**MUUTOSMÄÄRÄYS**  
**AIRWORTHINESS**  
**DIRECTIVE**

M 617/75

617. Piper. Päätelineen saksinivelen tarkastus

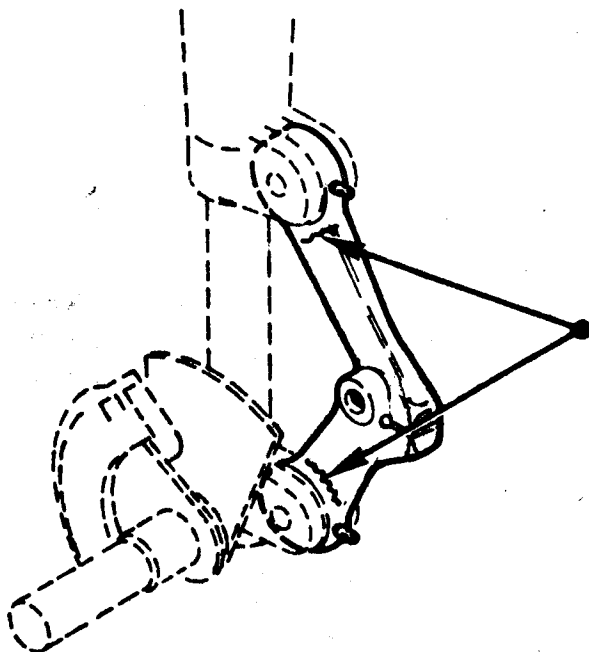
A. Poista saksinivelten maali kuvan osoittamista tarkastettavista kohdista. Tarkasta saksinivelet (P/N 65691-00V) tämän jälkeen mahdollisten murtumien varalta 10 kertaa suurentavalla suurennuslasilla tai väritunkeumamenetelmällä (Piper Service Letter No. 600).

Tarkasta saksinivelet  
 molemmilta puolilta  
 murtumien varalta

B. Mikäli saksinivelistä löytyy murtumia, niin vaihda ne joko virheettömiin samanmallisiin (P/N 65691-00V) (Service Letter 600) tai pareittain uudenmallisiin (P/N 78032-00V)näihin kuuluvine aluslaattoineen (P/N 63312-02V) (Service Letter 621) ennen lentotoiminnan jatkamista.

Huom. Uudenmallisia saksinivelisiä (P/N 78032-00V) ei tarvitse enää tarkastaa kohdan A mukaisesti.
